Progetto per la realizzazione di impianto eolico denominato "Poggio alle Pancole" Comune di Lajatico (PI). Codice della procedura 7874 data di avvio 4-1-2022.

Progetto per la realizzazione di un impianto eolico, denominato "Poggio alle Pancole", costituito da n. 7 aerogeneratori, per una potenza complessiva pari a 42 MW, e delle rispettive opere di connessione alla RTN, da realizzarsi nel Comune di Lajatico (PI). Cod procedura 7874

OSSERVAZIONI – ALLEGATO 3

DOC 1

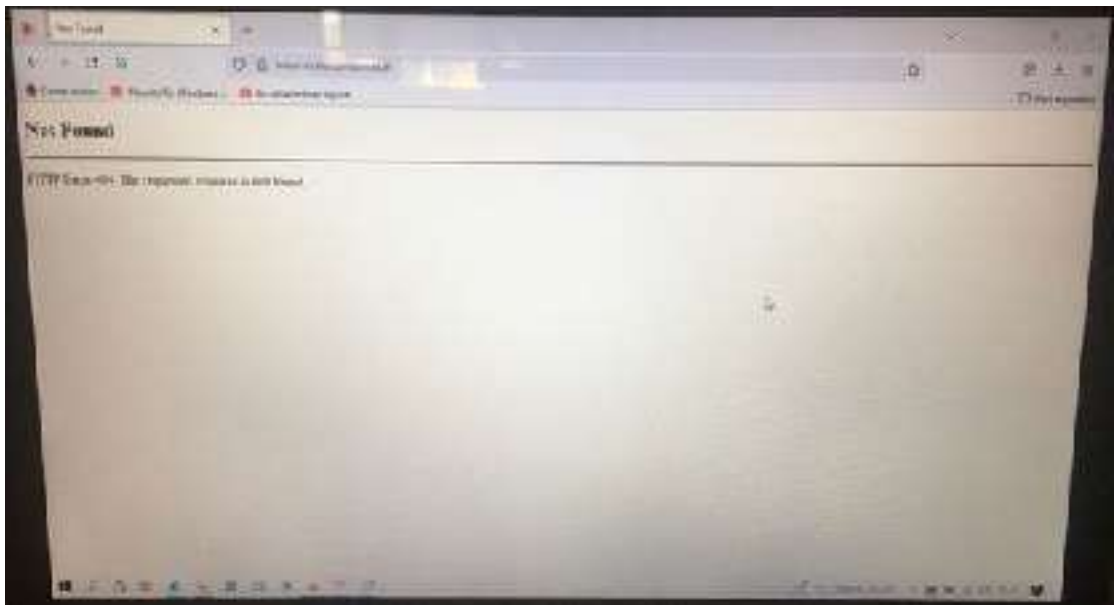
Preliminarmente, preme evidenziare che si riscontrano anomalie e scarsa trasparenza per l'accesso al sito web del MITE ove effettuare la pubblica consultazione della documentazione progettuale, a cominciare dall'AVVISO PUBBLICO che indica un link non funzionante (www.va.minambiente.it) (vedi **DOC. 1**).

DOC 3

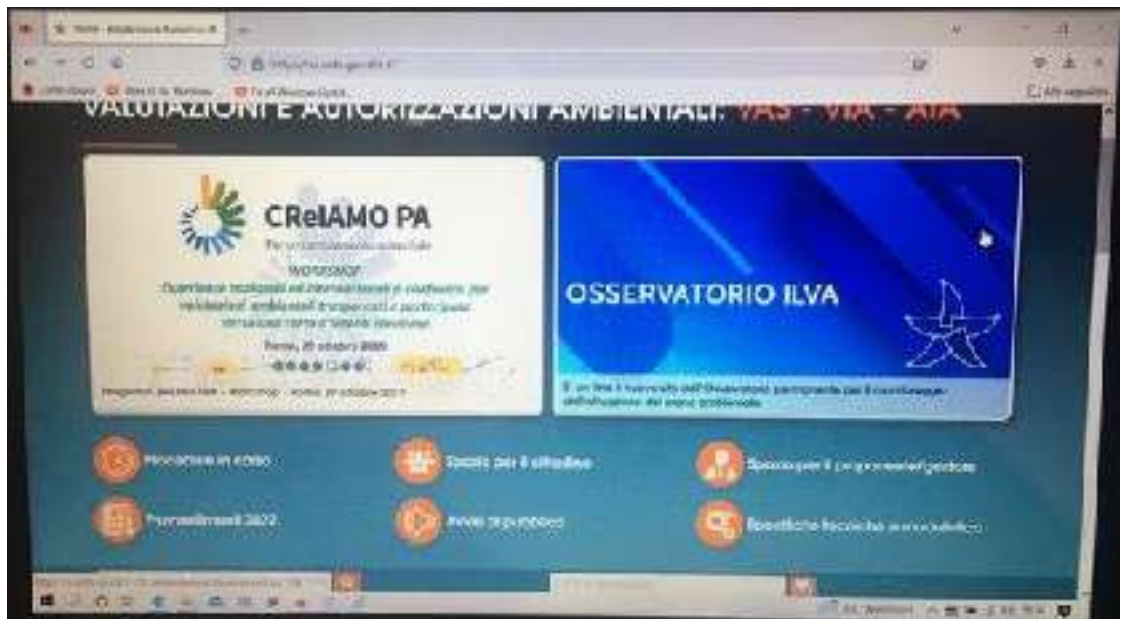
Facendo un altro percorso per accedere ai documenti del progetto e cioè cercando sul motore di ricerca il Ministero della Transizione Ecologica ed entrando nel sito web del MITE – Valutazioni e autorizzazioni ambientali - VAS-VIA-AIA e cliccando su procedure in corso (vedi **DOC. 2**), si aprono elenchi di pratiche di cui 1848 riguardanti la "Valutazione Impatto Ambientale"; in nessuna delle sottovoci compare il progetto in argomento, nemmeno tra quelle che riguardano la legge obiettivo (vedi **DOC. 3**).

DOC 4

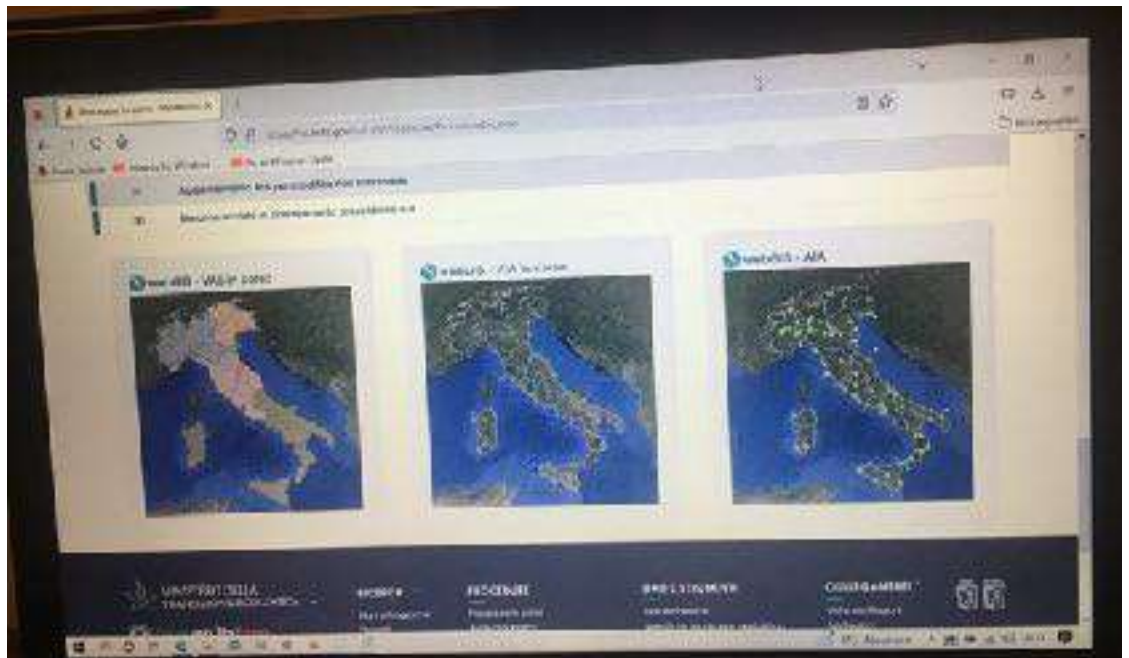
addirittura se proviamo a reperire il progetto aprendo webGIS delle VIA in corso situato nel riquadro centrale in basso (vedi **DOC. 4**), una volta cliccato, dopo molto tempo di attesa e numerosi tentativi di accesso, ci appare la schermata con su scritto "Errore caricamento pagine - Tempo di connessione scaduto" (vedi **DOC. 5**).

DOC 6

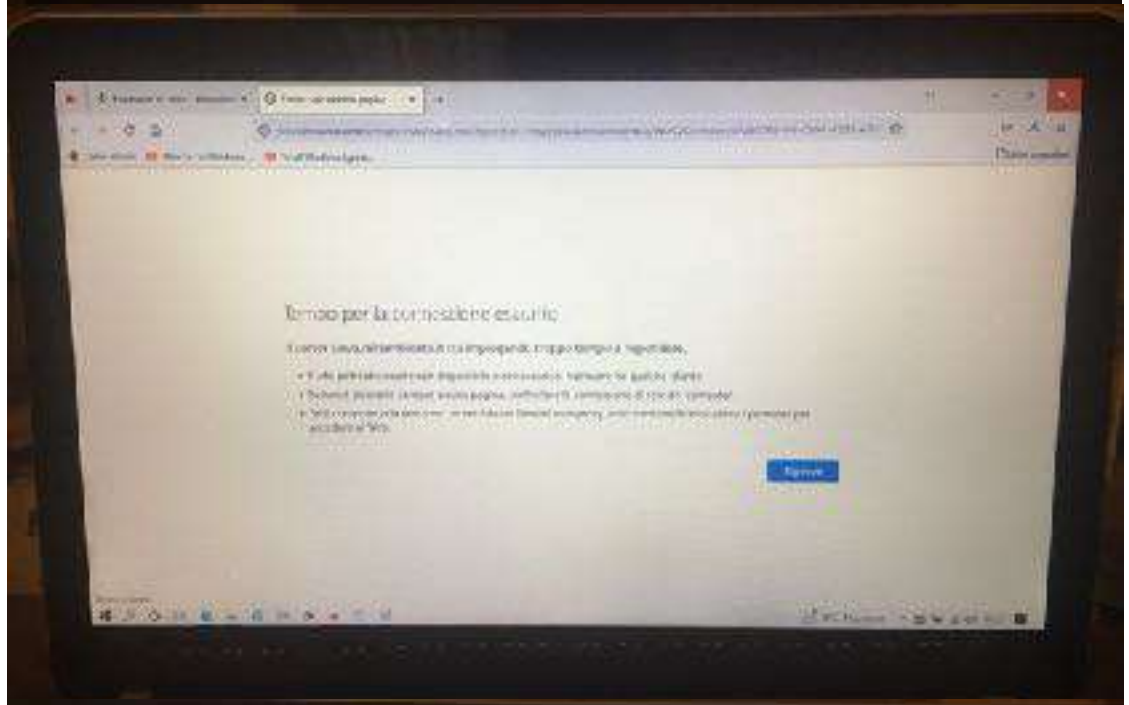
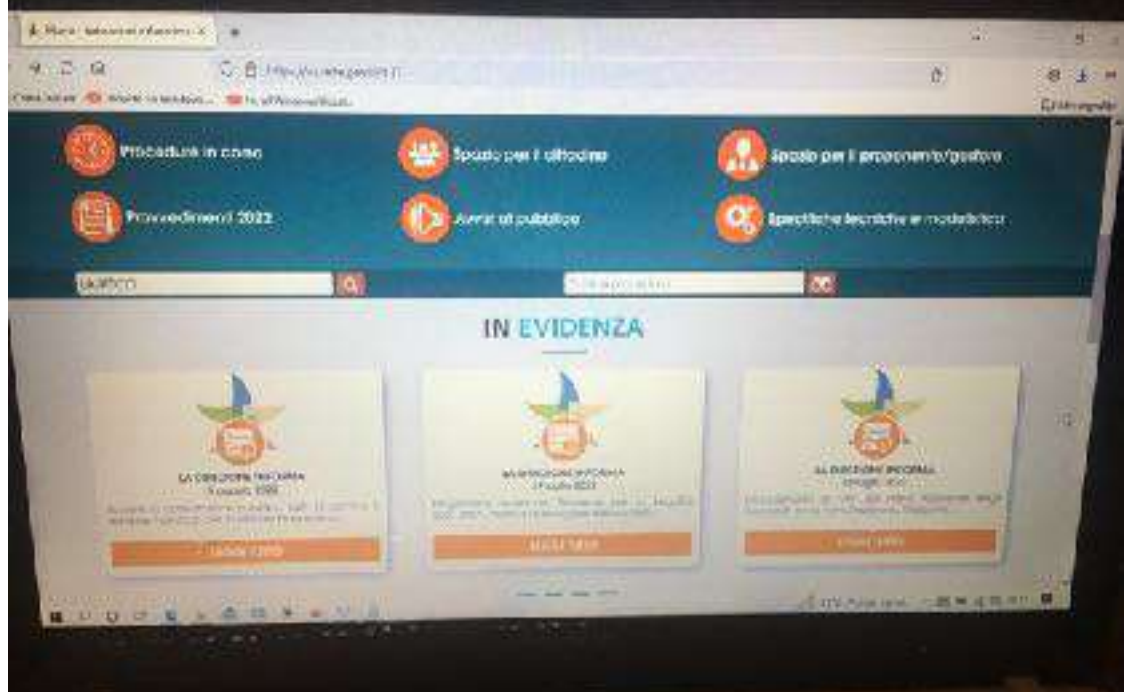
Neanche ritornando sulla home page del MITE valutazioni e autorizzazioni ambientale, nella barra in basso, scrivendo "LAJATICO" si riesce ad entrare in una pagina che contiene un elenco con il progetto in argomento: la schermata che appare dice infatti che "Si è verificato un errore" (vedi **DOC. 6 e 7**).

Estratto tavola 20V036_L_Visibilita_Lajatico_beni_A1_DEF.pdf

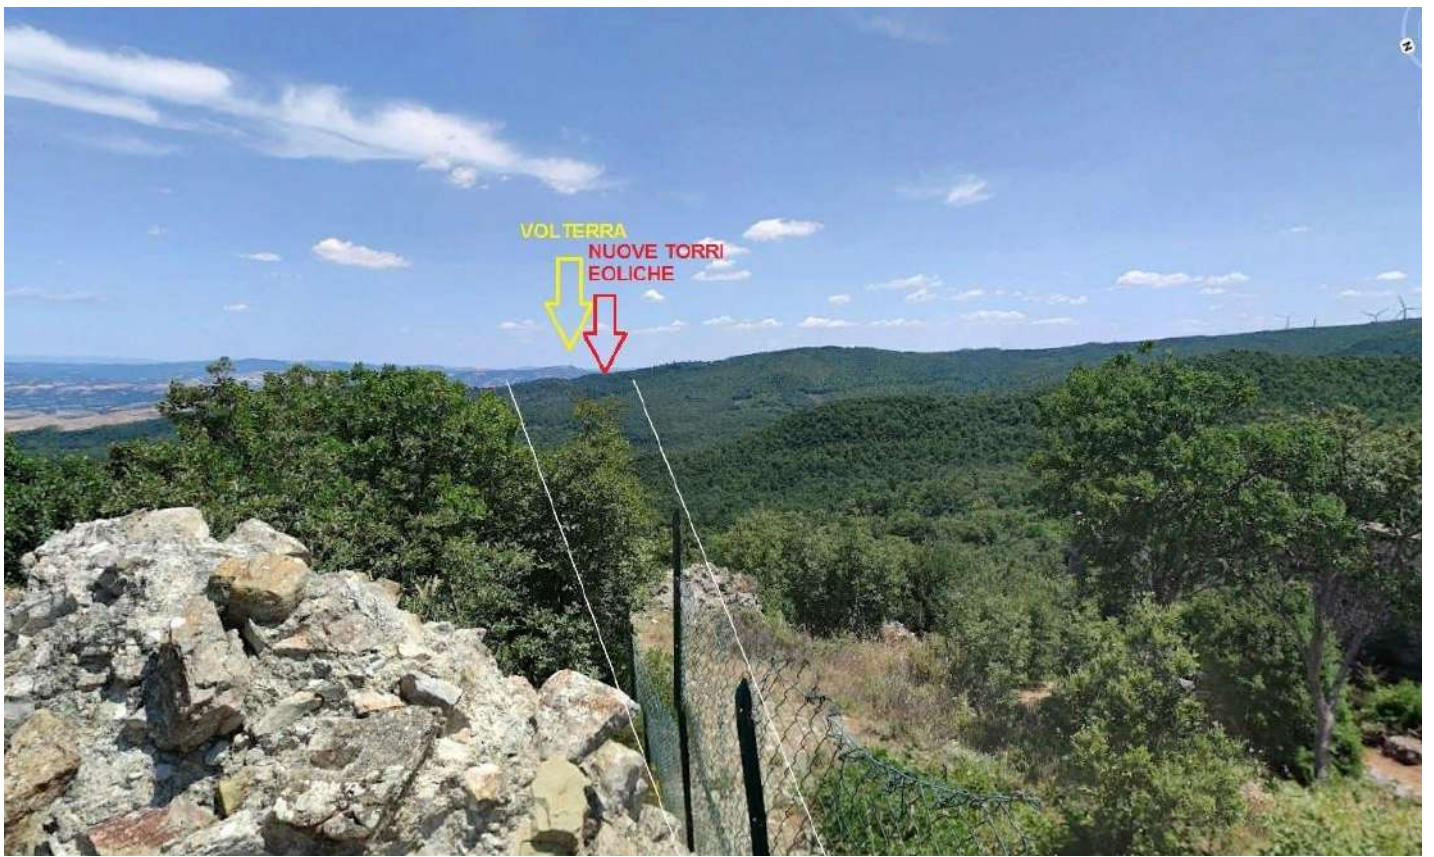
Il progetto del nuovo parco eolico invece è posto proprio lungo la direttrice Rocca di Pietracassia – Volterra, e le prime torri eoliche sono site ad una distanza molto ridotta dalla Rocca (meno di 2 chilometri). La realizzazione del Parco potrebbe perciò distruggere per sempre la più importante direttrice visiva storica che ancora possiamo apprezzare, con grave, insipiente e irreparabile danno al paesaggio, alla storia e alla cultura del territorio.

Vista dalla Rocca di Pietracassia verso Volterra – il nuovo parco eolico andrebbe ad impattare proprio sulla direttrice, e posto a meno di 2 chilometri, impedirebbe la vista di Volterra dalla Rocca; il parco eolico esistente, visibile sulla destra, è posto tra 4 e 6 chilometri, ed è èarzialemente nascosto da un colle più alto.

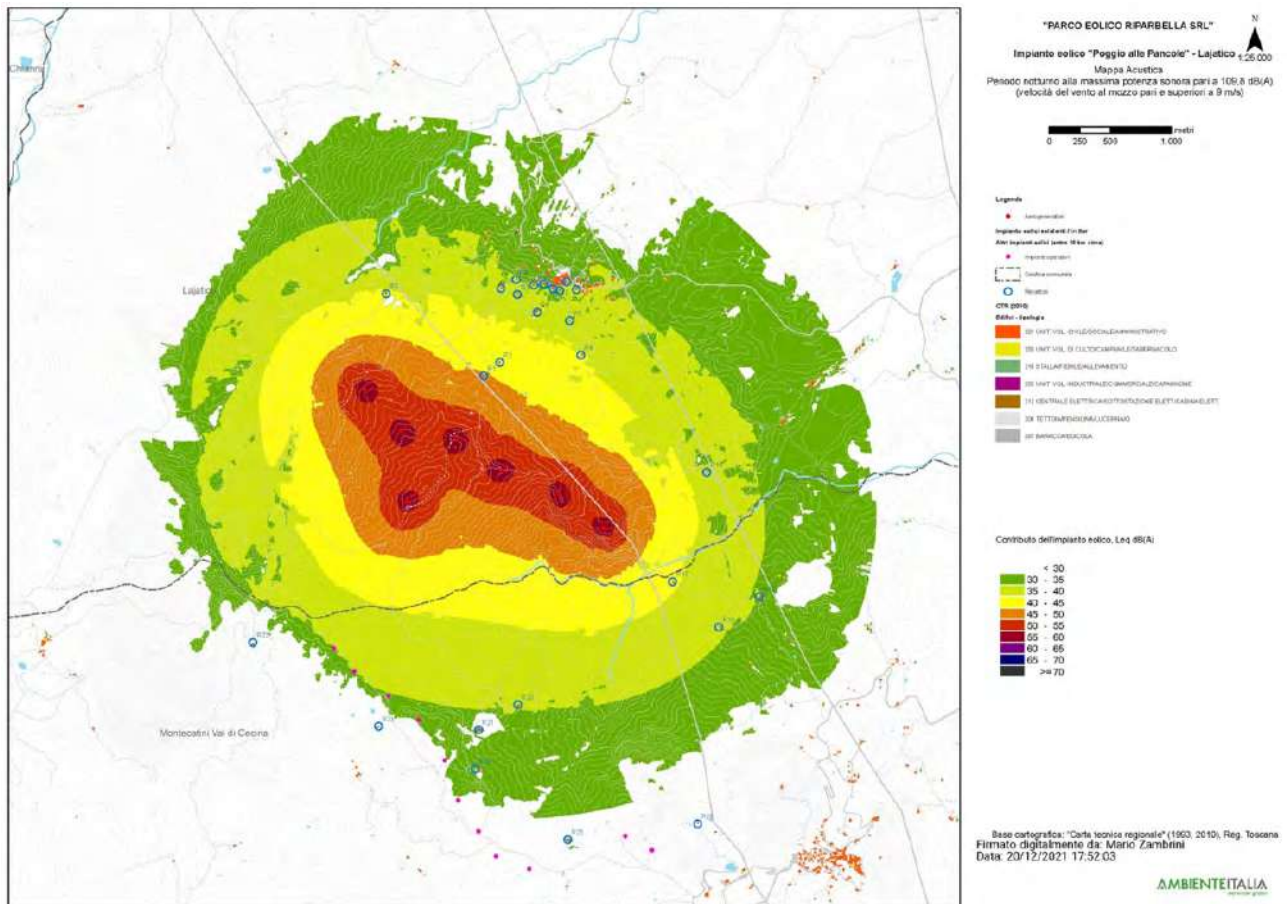
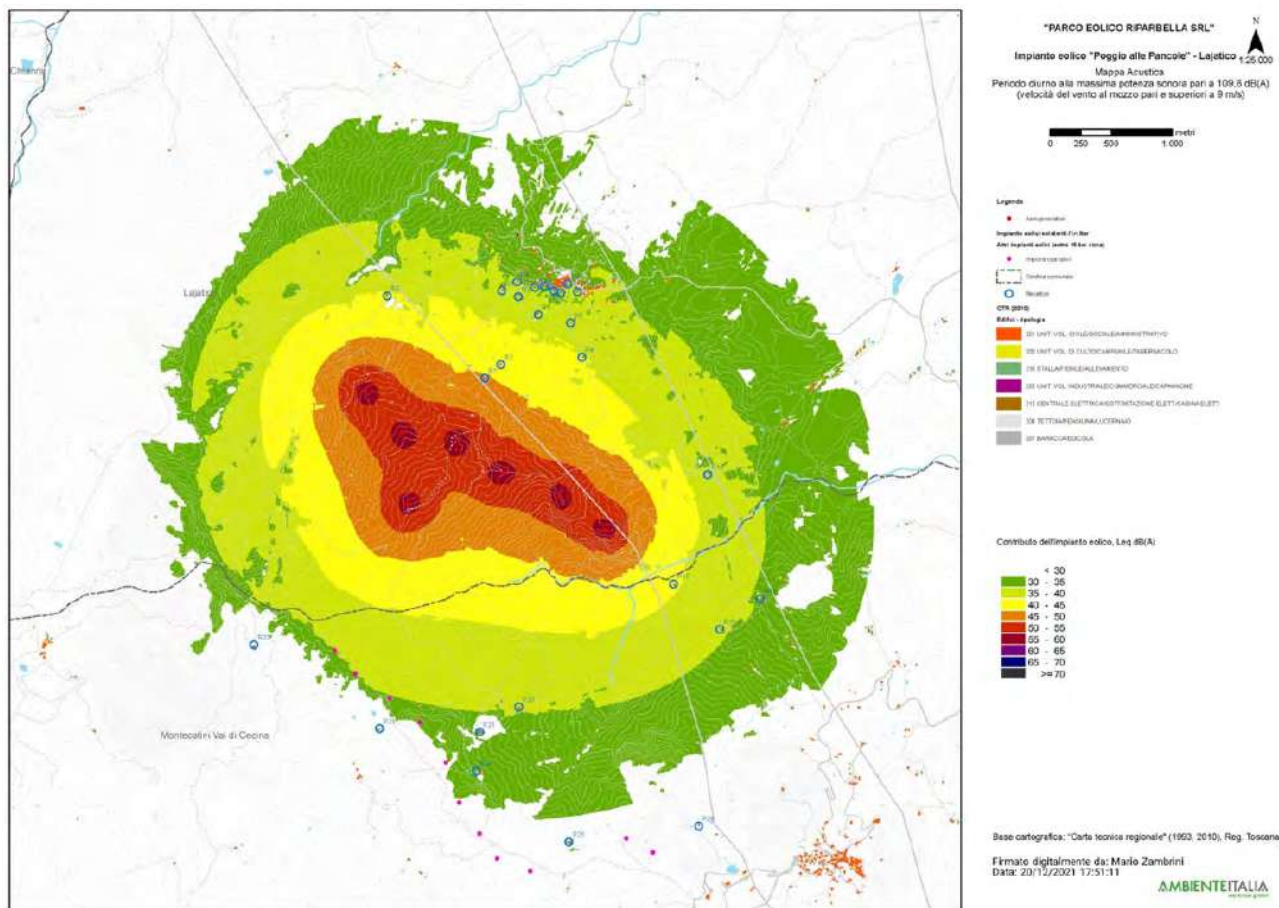
3. Nella valutazione del criterio differenziale a finestre chiuse si fa riferimento a un modello di facciata del fabbricato assolutamente non verosimile: il potere fonoisolante di un vetro 3 mm viene dichiarato 30 dB. Il potere fonoisolante di un vetro 3 mm, basta fare una veloce ricerca in letteratura, non supera i 25 dB e se ragioniamo di infisso nel suo complesso non siamo sopra i 20 dB. L'assunto della stanza 4 metri per 4 metri e volume 43 mc non è assolutamente cautelativo perché le camerette abitabili hanno superfici di calpestio inferiori ai 10 mq e volumi inferiori ai 30 mc. In ogni caso è pieno di stanze con superficie di calpestio inferiore ai 16 mq, basta una qualsiasi camera matrimoniale. La stima dell'indice dell'isolamento di facciata è quindi del tutto sovrastimata, quindi errata e porta a dichiarare che il livello di rumore ambientale a finestre chiuse è inferiore al limite di applicabilità sia di giorno che di notte. Ciò non è corretto e, in situazioni di bassa rumorosità residua come stimata/misurata dai tecnici, quando il differenziale si applica, SI SUPERA. Risulta evidente che senza l'assunto della valutazione errato dell'isolamento di facciata il criterio differenziale a finestre chiuse risulta superato.

4. L'osservazione ancora più cogente riguarda l'assunto dell'abbattimento di una parete a finestre aperte pari a 10 dB. 10 dB di abbattimento, prova qualsiasi misura che si possa fare in qualsiasi situazione, può andare bene in caso di parete molto grande, di importante R_w e con finestra piccola, inferiore al 5% della superficie finestrata. Già una stanza normalissima di una cameretta con finestra 1,2x1,4, mediante misura a 1 m dalla facciata in esterno e una all'interno con fonometro a 1 m dalla finestra aperta e oltre 1 m dalle altre superfici riflettenti microfoni a 1,5 m di altezza non presenta abbattimento del rumore superiore a 6 dB, a meno di non avere all'interno un ambiente sovraccarico di arredi solo fonoassorbenti in una condizione assolutamente non realistica. Se poi ci spostiamo a una camera con una banale porta finestra da 1,2mx2,4m si perde un ulteriore dB di abbattimento e in situazioni, che esistono tranquillamente, di infissi ampi (tipo 1,8x2,4 o 2x2,4 o anche oltre) si arriva a situazioni in cui l'unico abbattimento che offre la parete è la riduzione di 3 dB dati dai coefficienti di riflessione di facciata. Coefficiente di riflessione di facciata che, oltretutto, qui non risulta valutato.

Se ne deduce che ipotizzando un abbattimento delle pareti inferiore a quello della valutazione e conforme alle stime riportate il criterio differenziale a finestre aperte si applica e SI SUPERA, sempre con riferimento ai bassi livelli di rumorosità registrati e che sono caratteristici della zona.

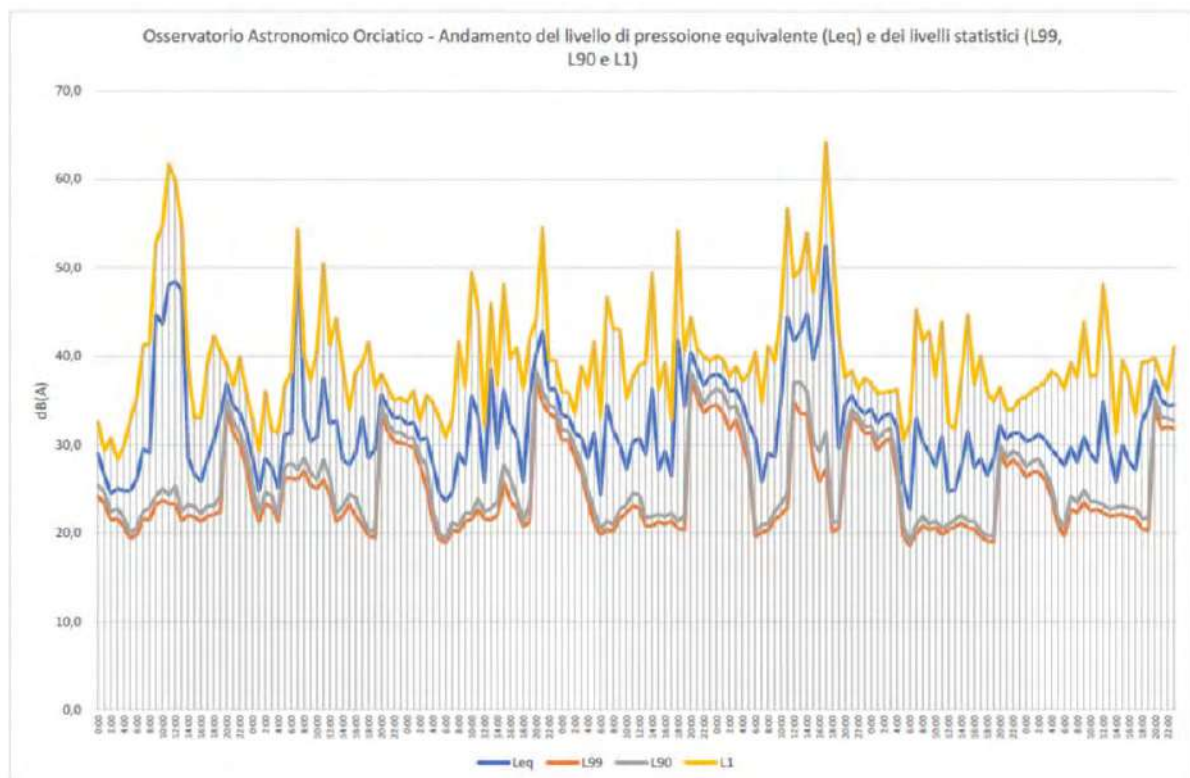
pagina 28 che in corrispondenza di livelli di pressione equivalente Leq intorno ai 45 dB(A), i livelli

di pressione istantanea L1 si aggirano intorno ai 63 e 65 dB(A) o comunque superiori a 50 dB(A) e questo per periodi di 4 e 9 ore, quindi per buona parte della giornata.
